改善箇所説明図

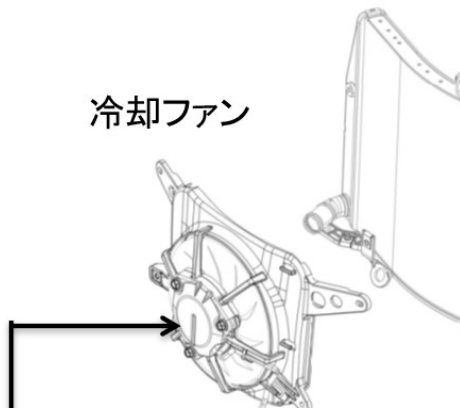
冷却装置において、冷却ファンモーターがエンジンからの熱を繰り返し過剰に受けることにより、モーターの性能に影響をきたすことがある。そのため、そのまま走行を続けると、オーバーヒートが発生し、最悪の場合、エンジンが停止し再始動不可となるおそれがある。

全車両、冷却ファンモーターにヒートシールドを取り付ける。
